Porto de Lisboa

ZONA DE ABRIGO PARA EMBARCAÇÕES DE PESCA NA COVA DO VAPOR

ESTUDO DE IMPACTE AMBIENTAL

ELEMENTOS ADICIONAIS

CARTA DE QUALIDADE VISUAL
CARTA DE ABSORÇÃO VISUAL
CARTA DE SENSIBILIDADE VISUAL

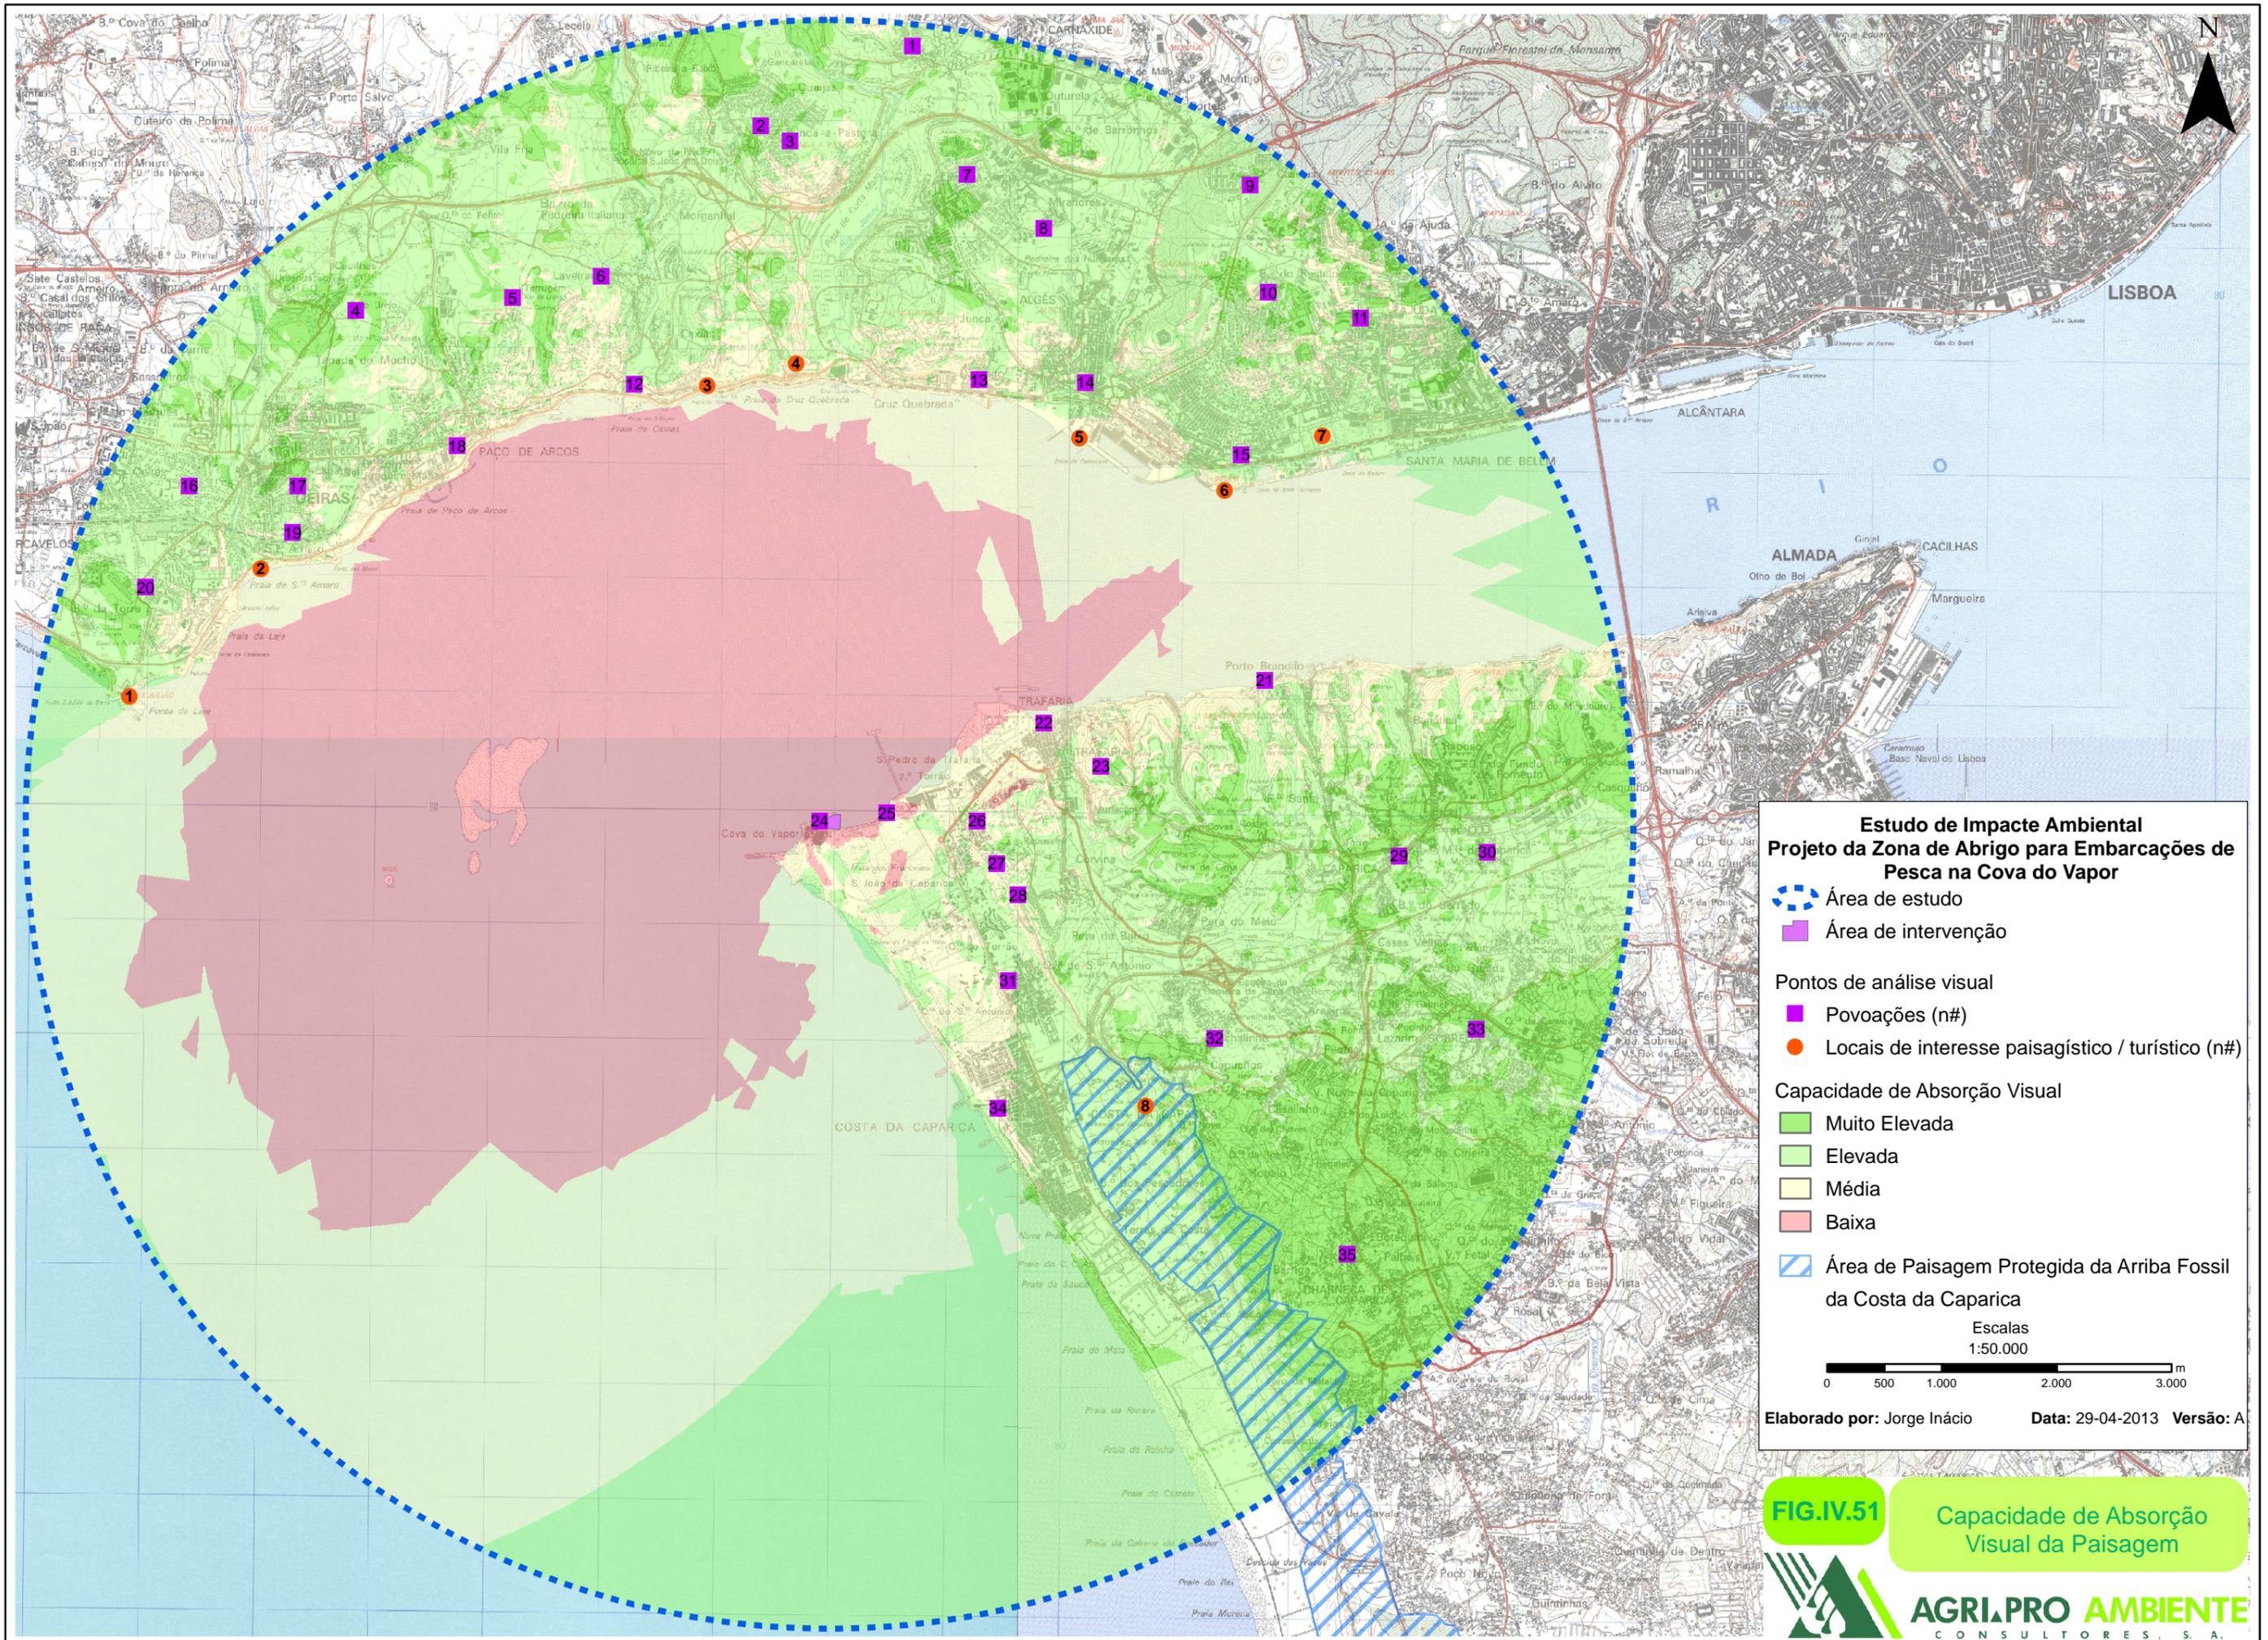
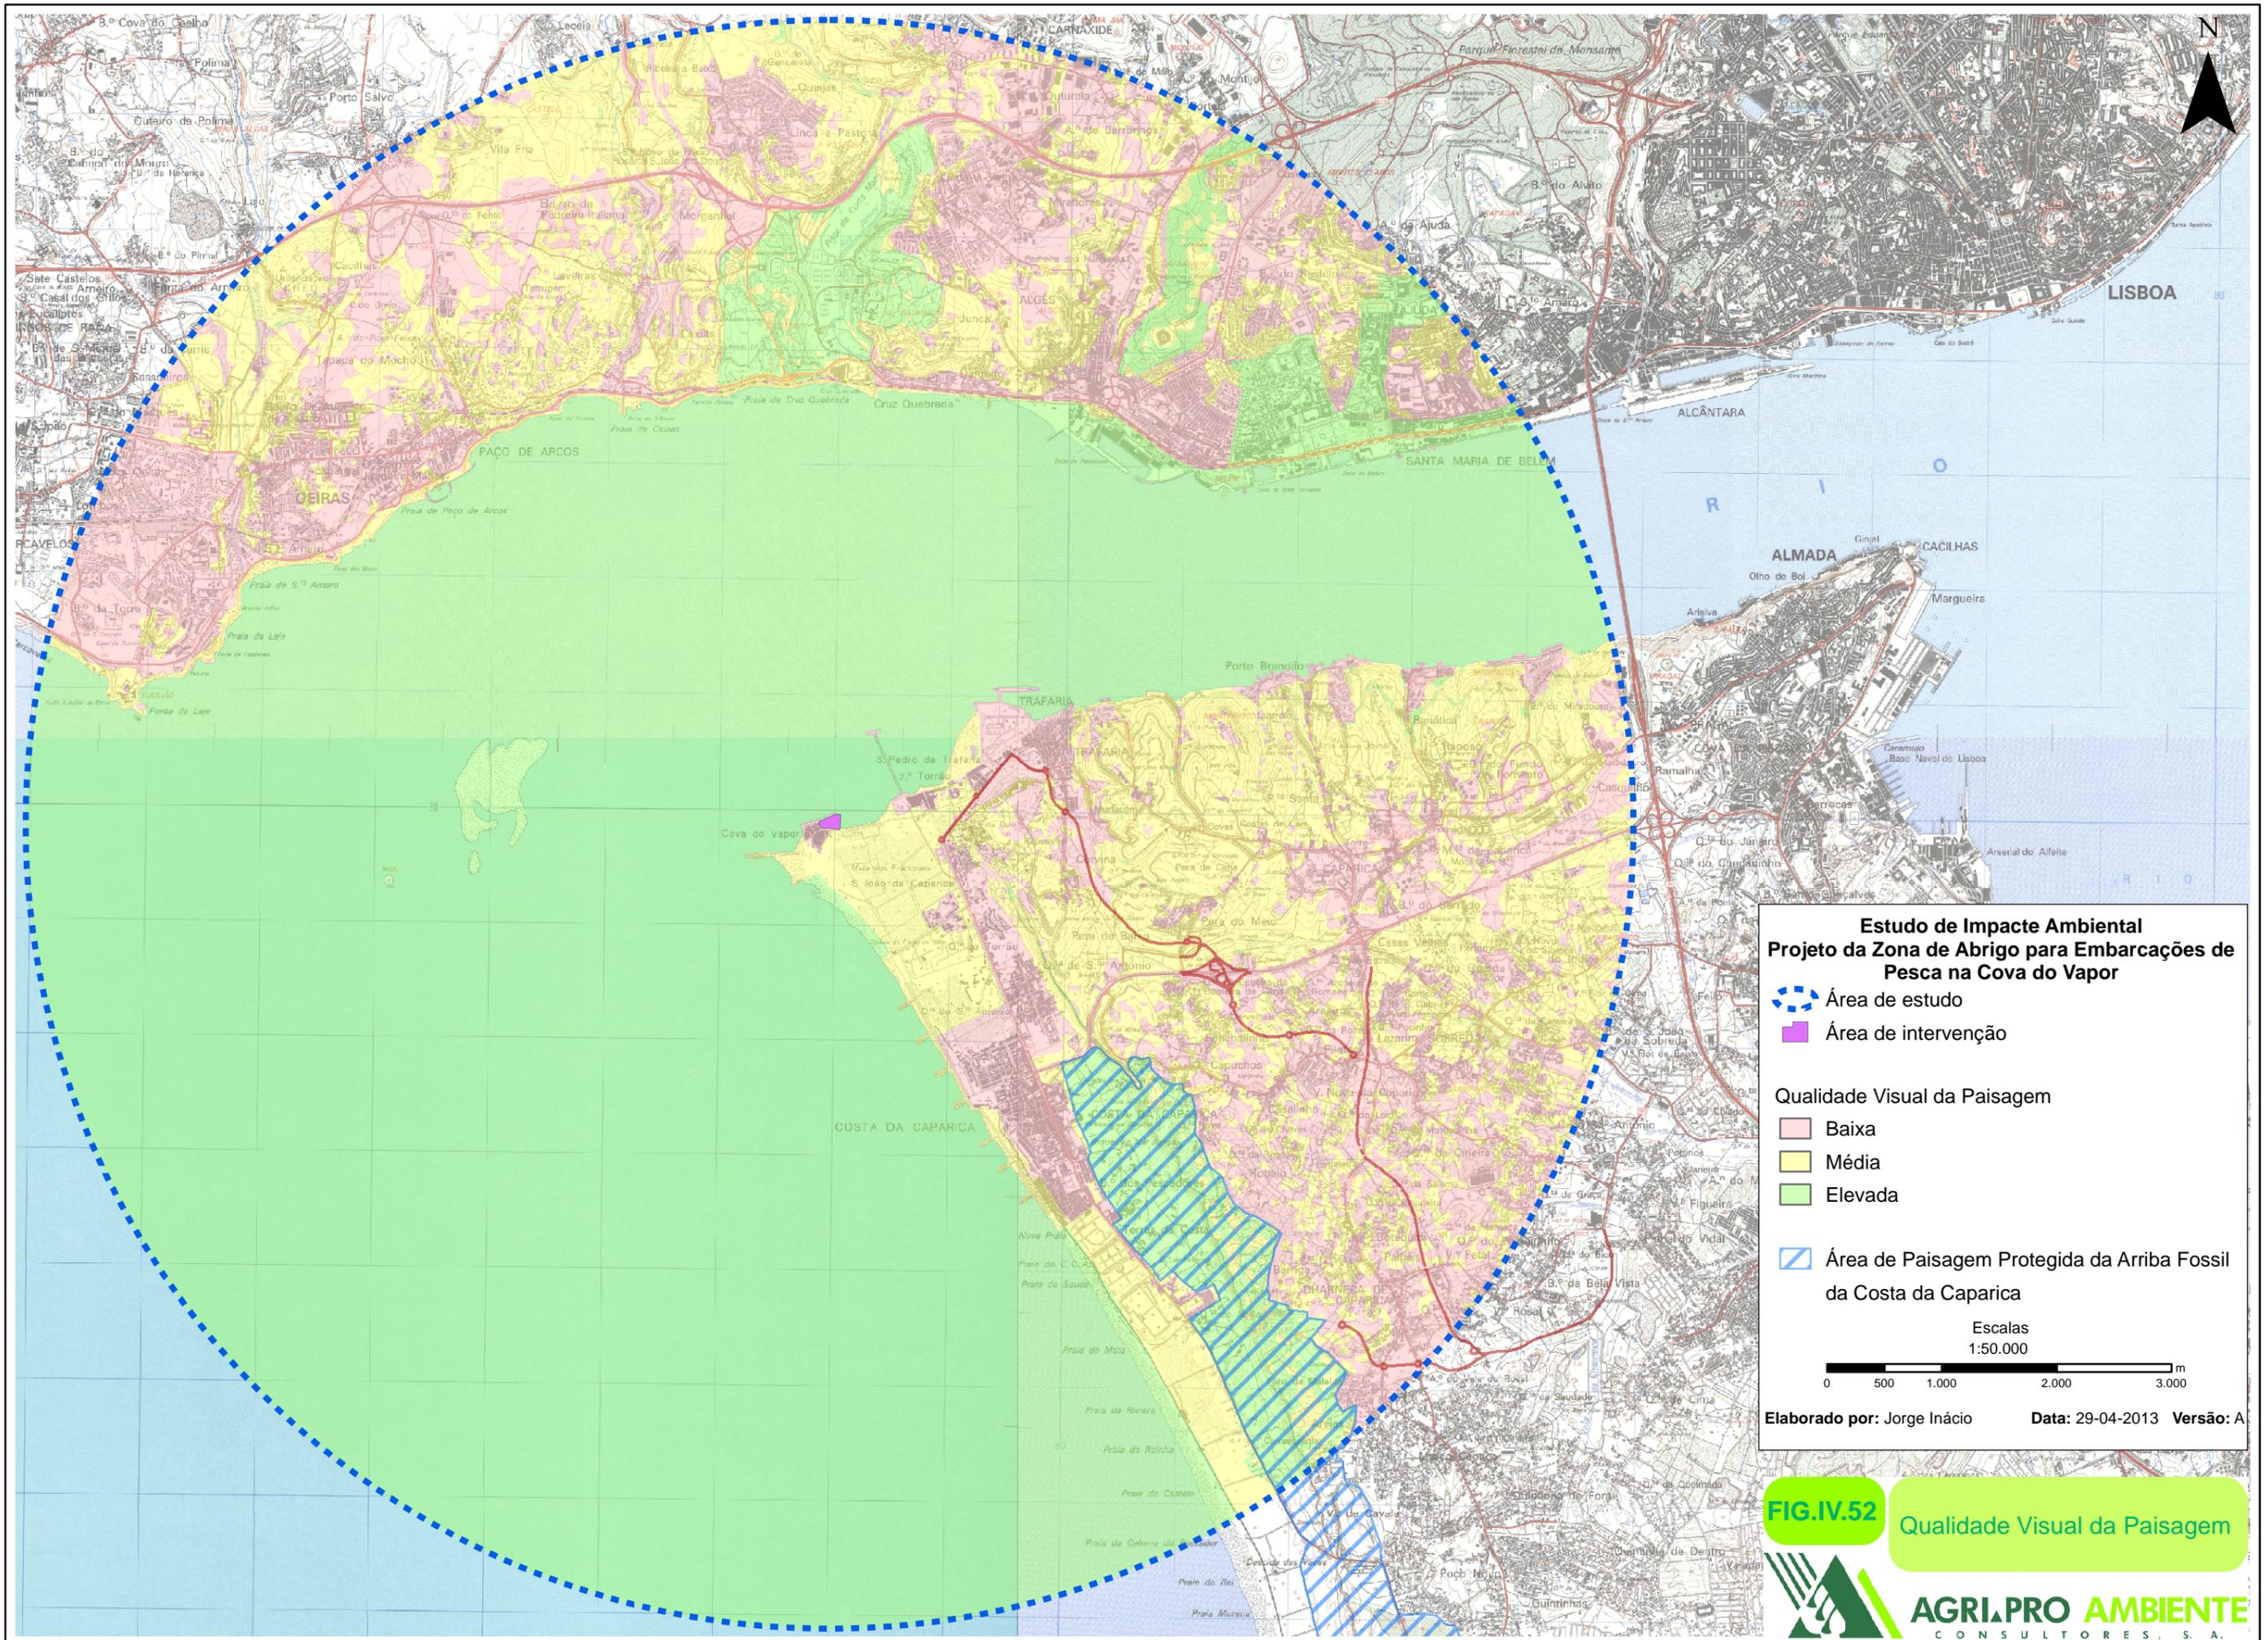
2. Reformular a Carta de Absorção Visual incluindo a representação gráfica dos pontos de observação que venham a ser considerados. Na elaboração da Carta apresentada revela ter havido subestimação da representatividade de observadores. Não se questionando os pontos de observação considerados, verifica-se claramente que para a caracterização da situação de referência, quanto à exposição do território em análise a potenciais observadores se revela desadequada. Sendo a margem norte e margem sul densamente povoadas, nunca estas áreas poderão apresentar Elevada e muito particularmente Muito Elevada capacidade de Absorção, de forma tão expressiva e quase contínua. Pontualmente, considera-se que tal se possa verificar / ocorrer.

Nesta reformulação foram assim inseridos para além dos pontos de análise visual apresentados anteriormente os indicados em seguida de forma a dar resposta às solicitações requeridas e considerando 3 tipologias de observadores, mais concretamente: principais vias de comunicação; povoações e locais de interesse turístico:

Verifica-se que a área de implantação do projeto apresenta uma grande sobreposição de bacias visuais fruto da sua localização numa zona de relevo plano e junto ao estuário do rio, o que lhe permite uma maior visualização a partir dos observadores da envolvente; e que tem por isso uma baixa capacidade de absorção visual.
